**CORRIDOIO PLURIMODALE ADRIATICO  
ITINERARIO MAGLIE - SANTA MARIA DI LEUCA**

**S.S. N° 275 "DI S. MARIA DI LEUCA"**

**PROGETTO DEFINITIVO**

Schede di confronto con i precedenti progetti approvati dal CIPE

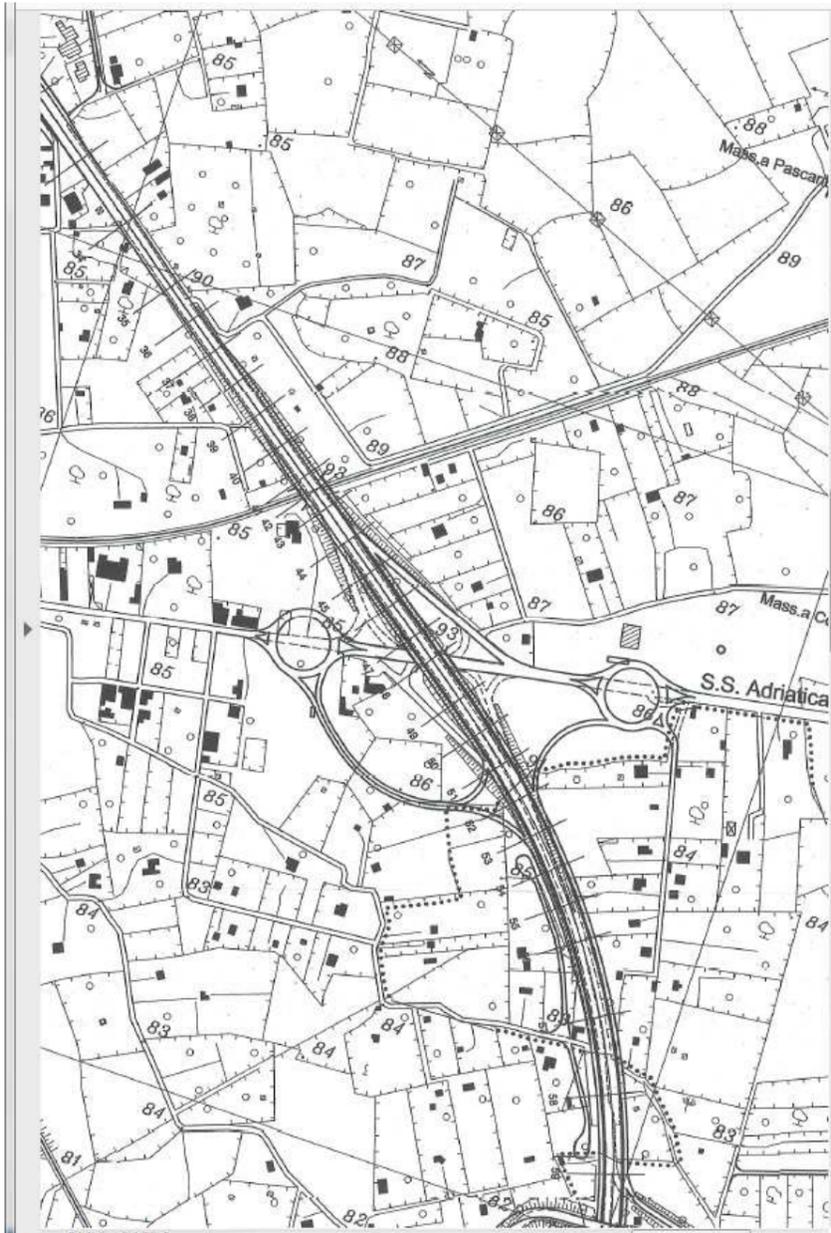
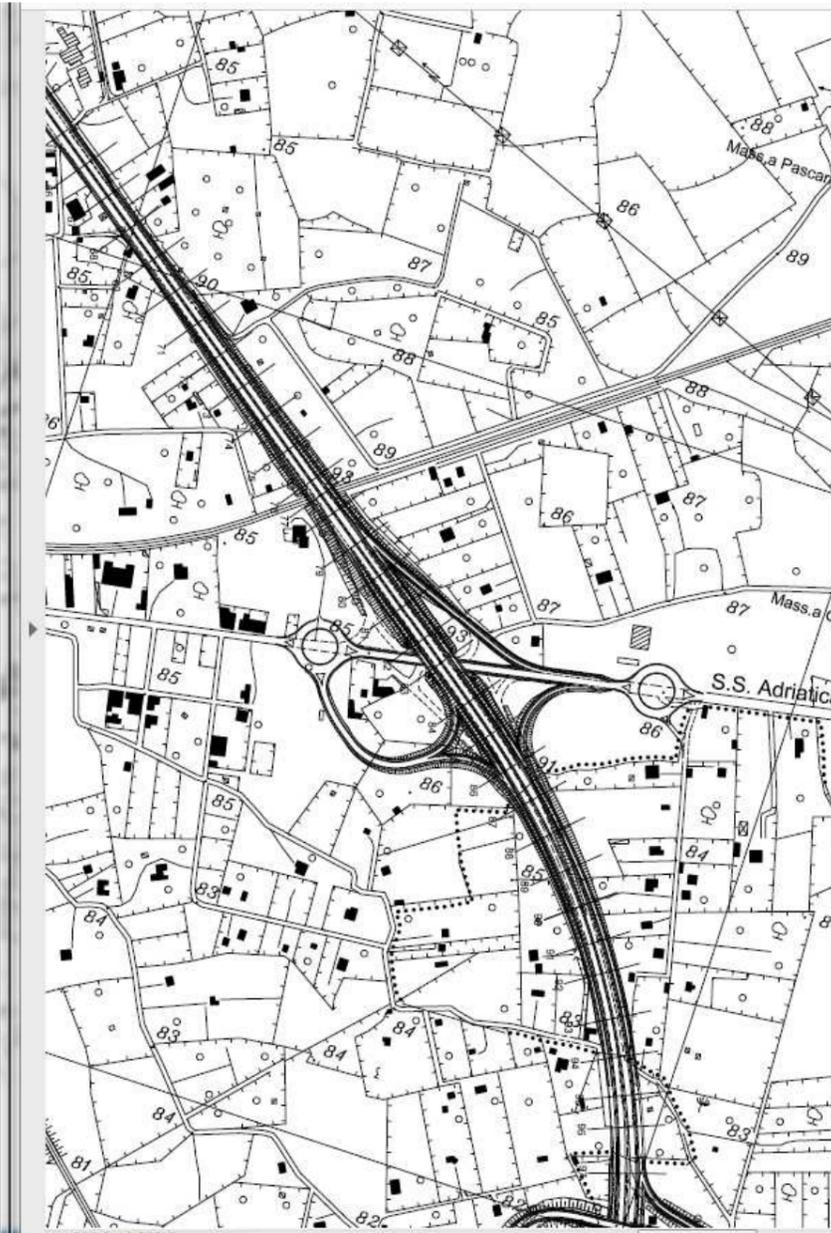
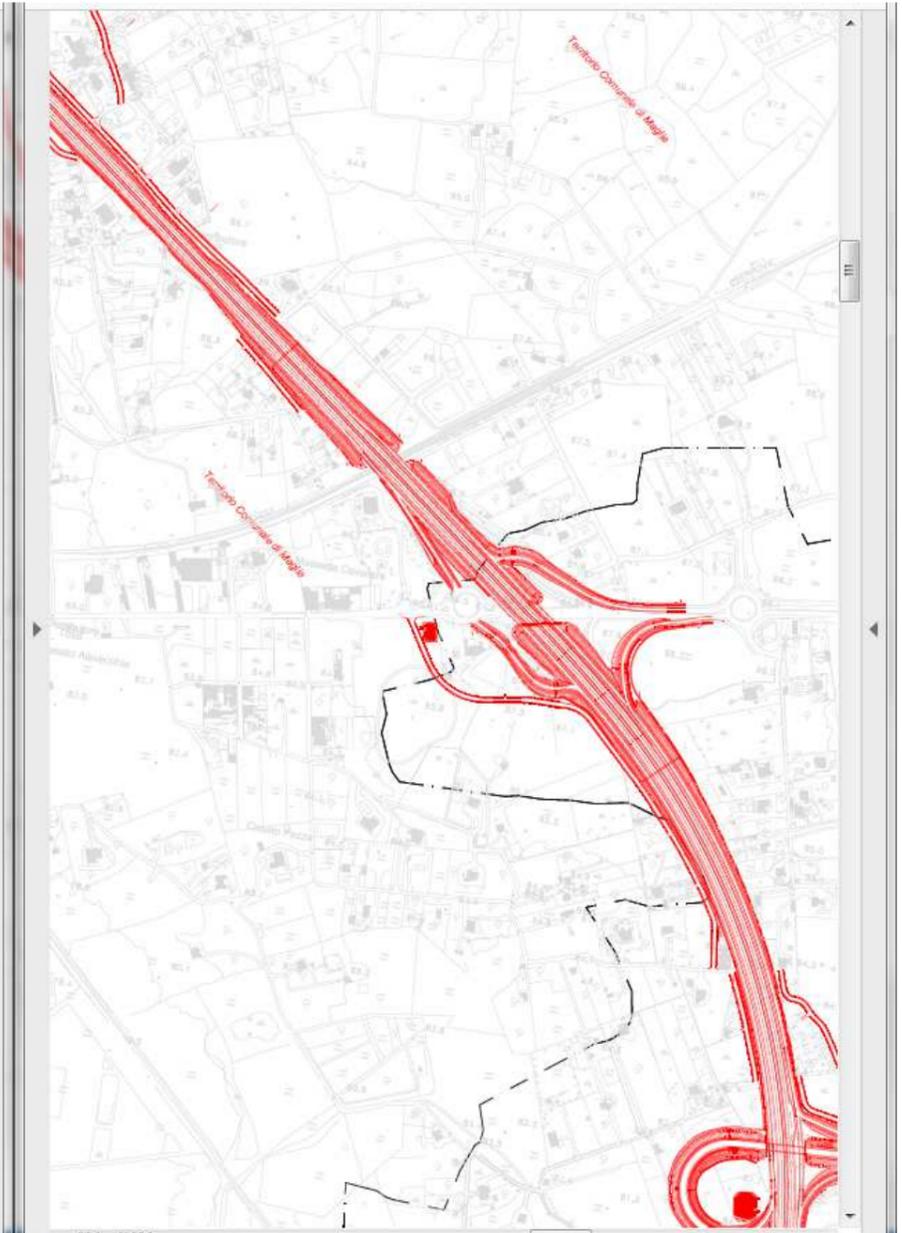
**SVINCOLO 3 (Otranto S.S.16) e SVINCOLO 4 (Santa Cesarea Terme):** Ridotto l'ingombro dello svincolo che tra l'altro è stato già realizzato nell'ambito dei lavori di ammodernamento della SS.16 tronco Maglie-Otranto. Inserita ricucitura con la viabilità esistente. Sollevata livelletta per garantire il franco sul binario delle Ferrovie SE necessario per l'elettrificazione della tratta ferroviaria Maglie-Otranto.

Modeste modifiche sono dovute all'ingegnerizzazione del progetto che riporta il corretto ingombro delle scarpate e le opere idrauliche (fossi di guardia e vasche smaltimento acque meteoriche)

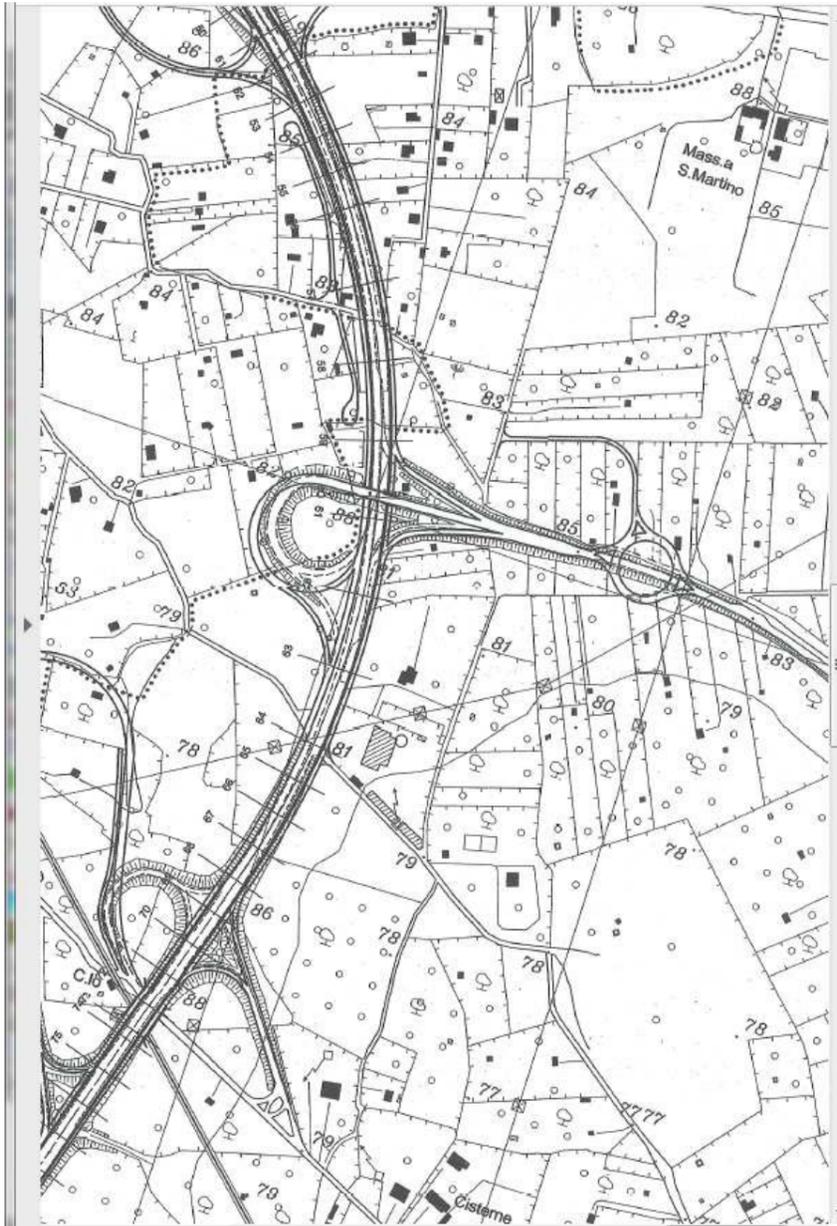
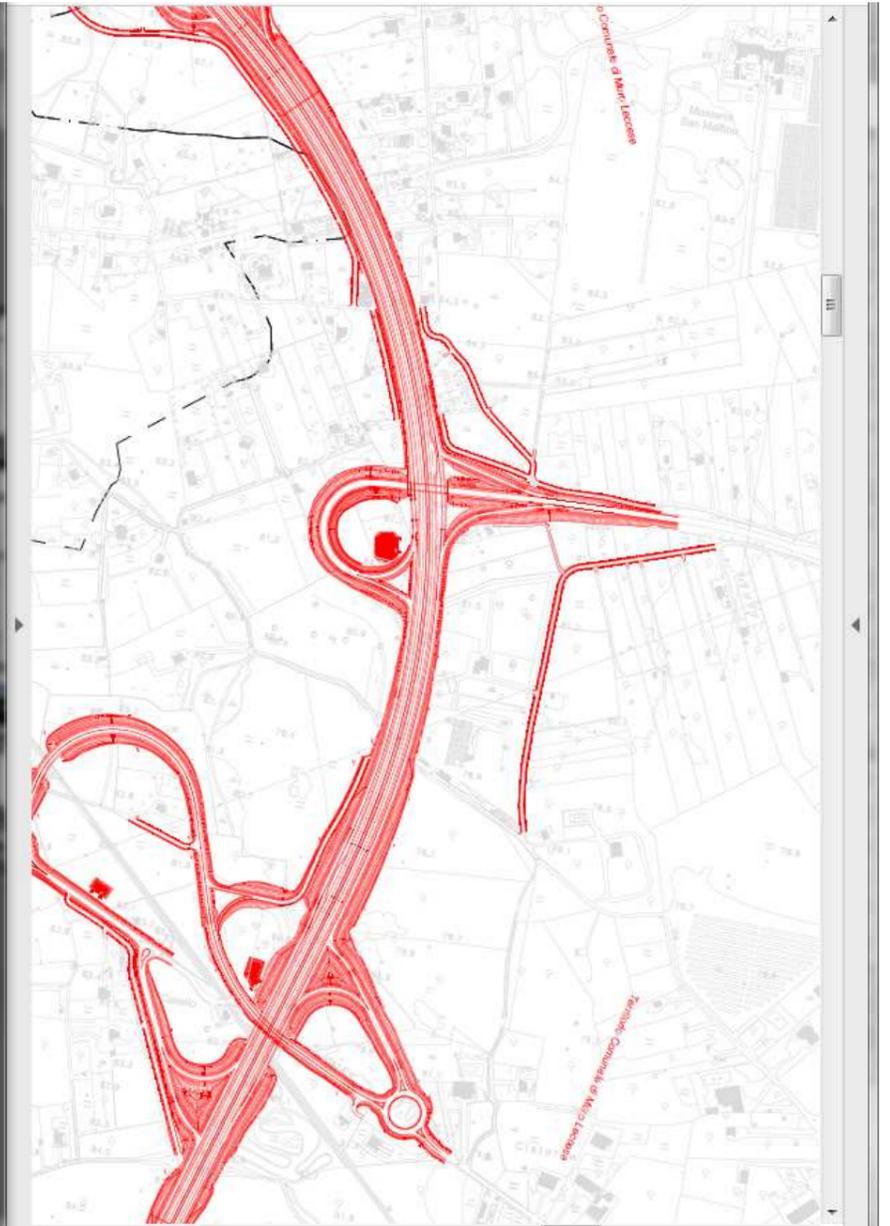
**SVINCOLO 4 (Santa Cesarea Terme):** Eliminata la rotonda sulla SP 363 su richiesta del Comune di Muro Leccese. Modeste modifiche sono dovute all'ingegnerizzazione del progetto che riporta il corretto ingombro delle scarpate e le opere idrauliche (fossi di guardia e vasche smaltimento acque meteoriche)

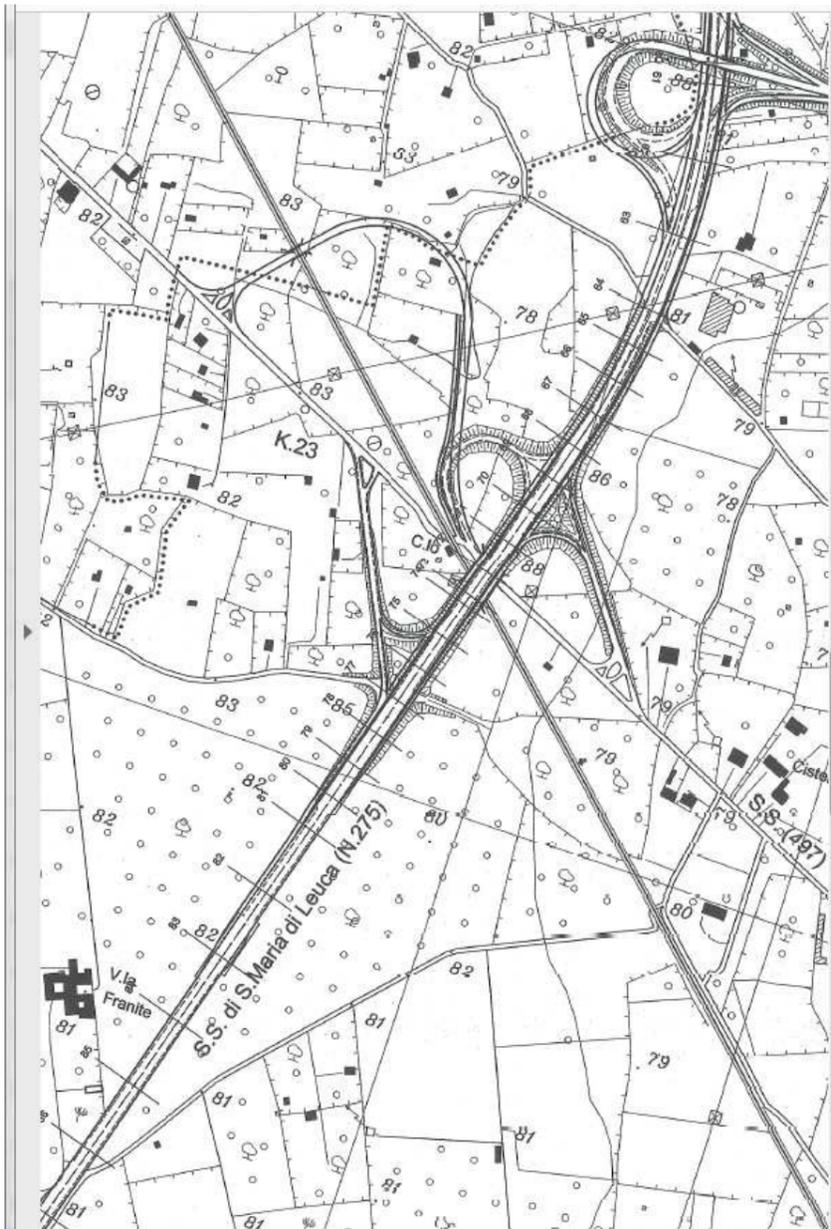
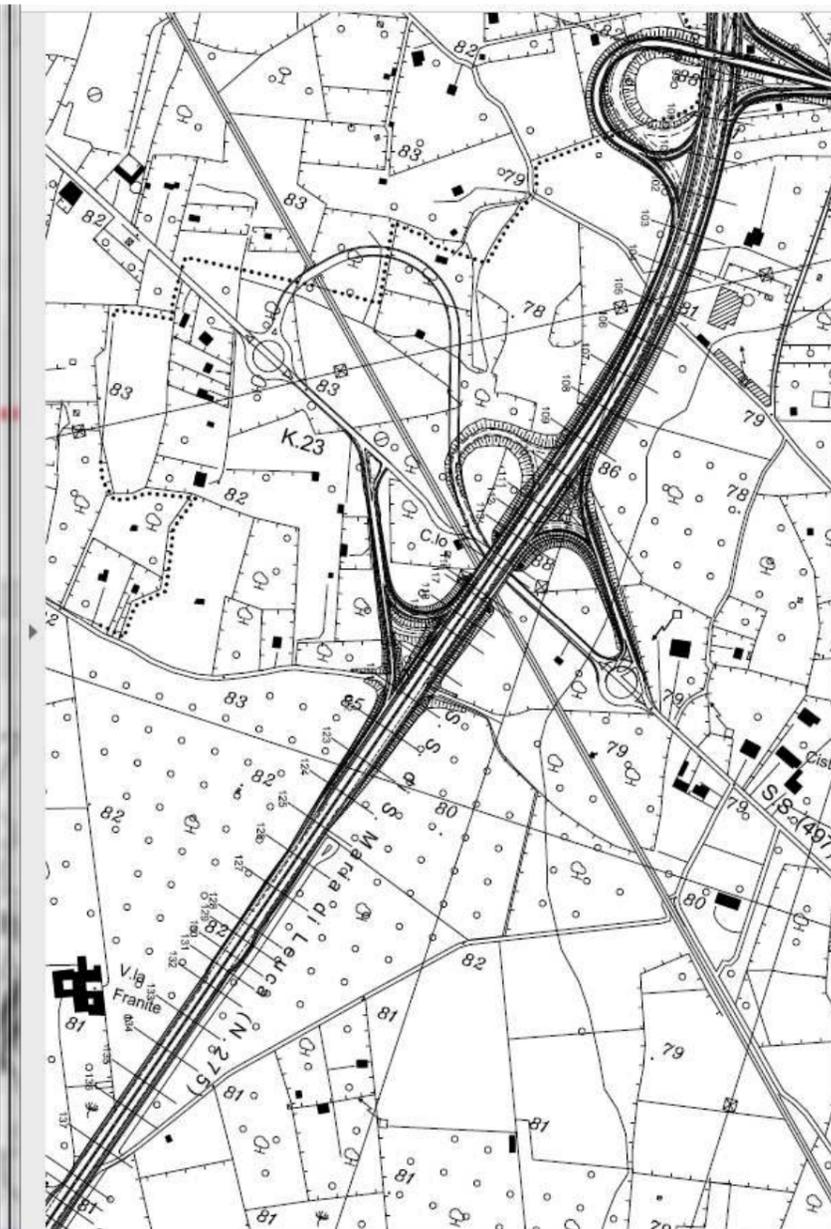
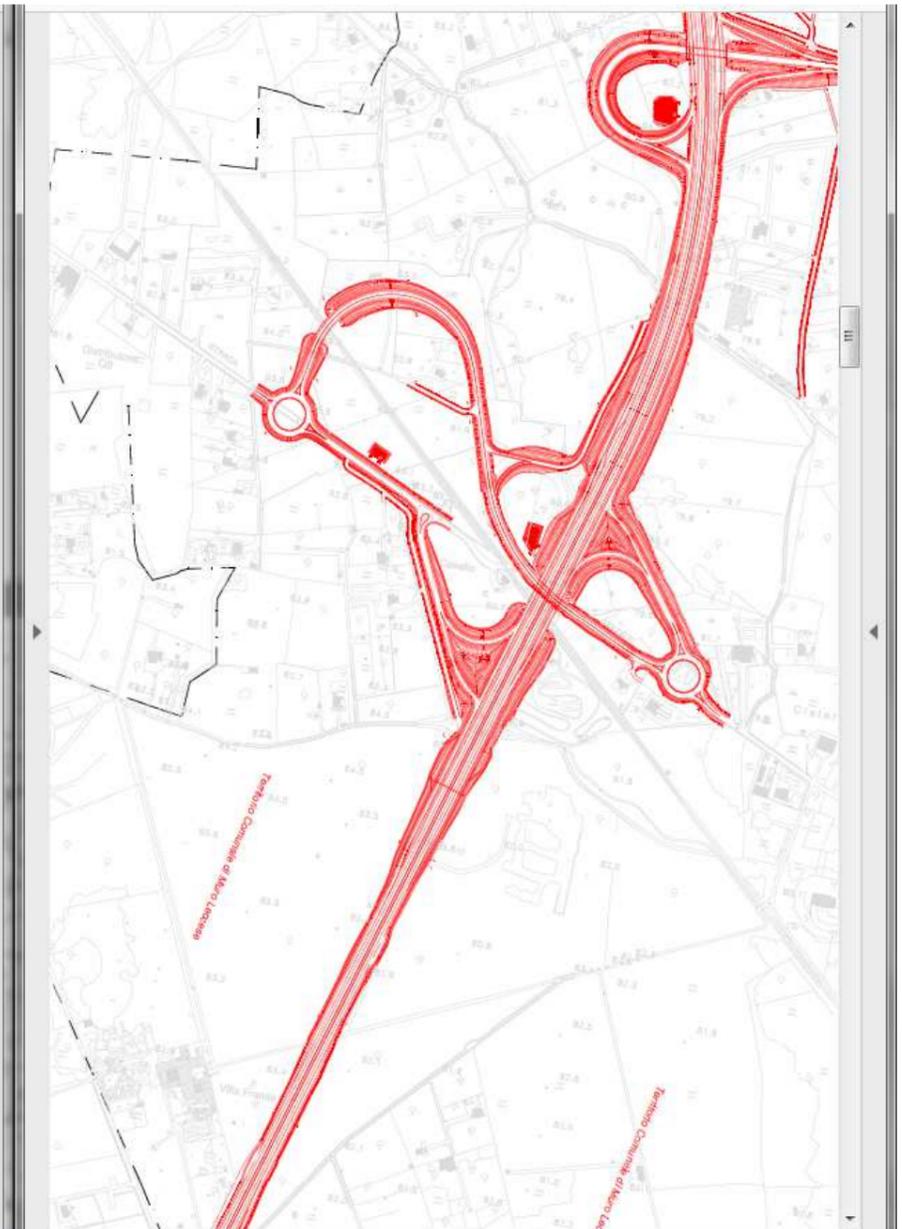
**SVINCOLO 5 (Muro Leccese):** E' stato confermato l'inserimento delle 2 rotatorie al posto degli innesti a T su Via Salvatore Fitto già previste nel PD approvato dal CIPE ed è stata ottimizzata la ricucitura della viabilità esistente oltre ad inserire una ramo di complanare per l'accesso ai fondi interclusi sul lato Est.

Modeste modifiche sono dovute all'ingegnerizzazione del progetto che riporta il corretto ingombro delle scarpate e le opere idrauliche (fossi di guardia e vasche smaltimento acque meteoriche)

**SVINCOLO 6 (Scorrano):** Ottimizzato lo svincolo riducendolo rispetto al Progetto Preliminare.

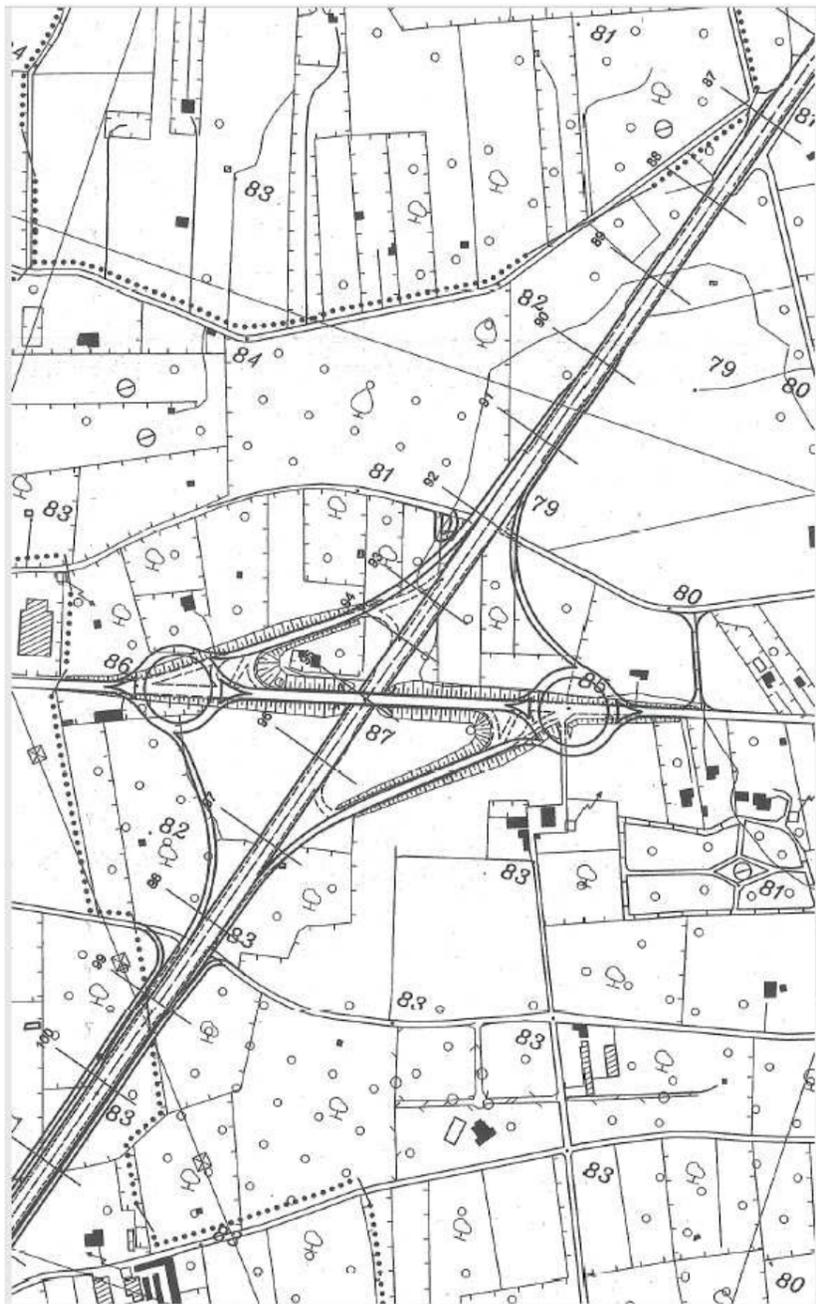
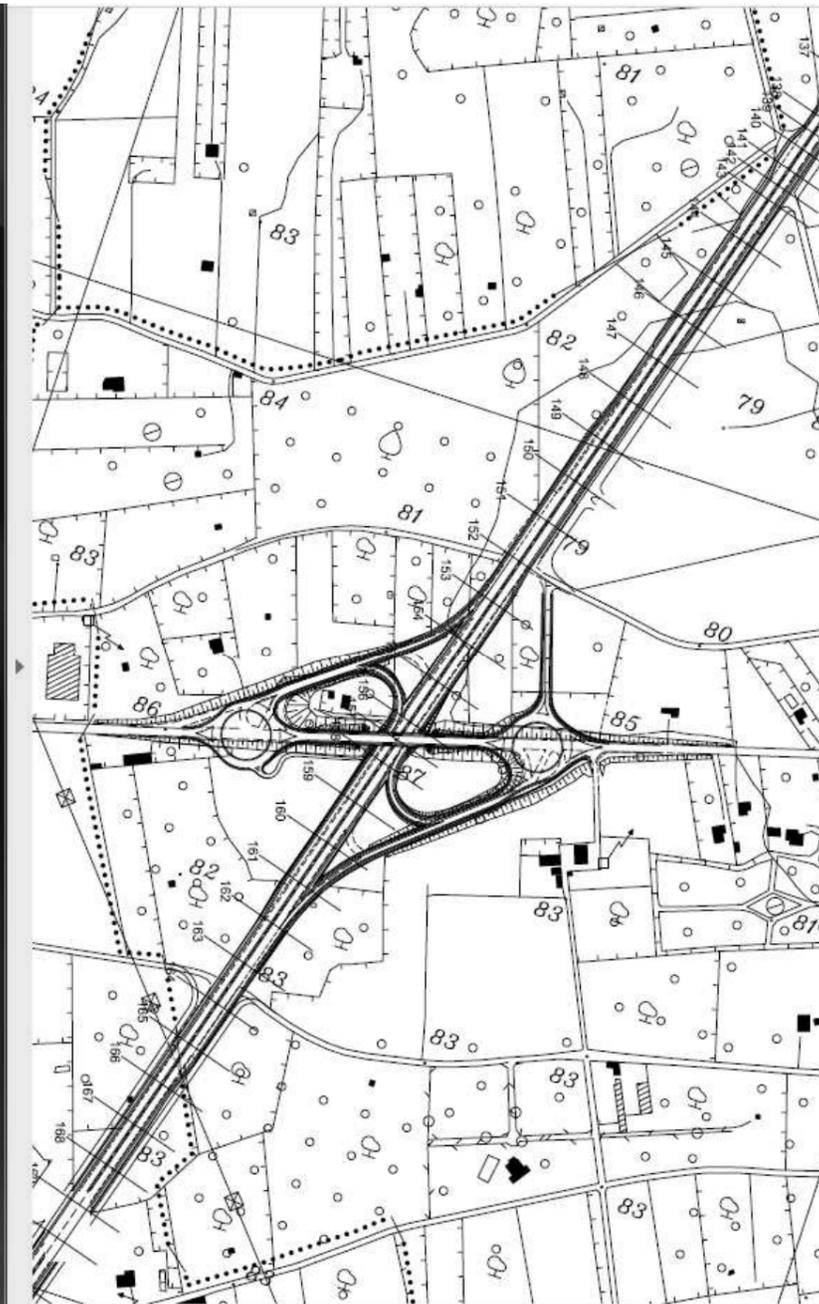
N.B. nell'ultima revisione del 2019 è stato necessario ingrandire la vasca PAI n.2 lato Ovest (Muro Leccese) rispetto a quella riportata negli elaborati del PD del 2017 (sottoposto a parere del C.S.L.P.). Tale ingrandimento si è reso necessario per ottemperare a quanto richiesto dal C.S.L.P. e dall'Autorità di Bacino Distrettuale dell'Appennino Meridionale che ha già espresso il proprio parere di compatibilità dell'intervento al PAI con atto N.0010282 – U del 10/09/2019.
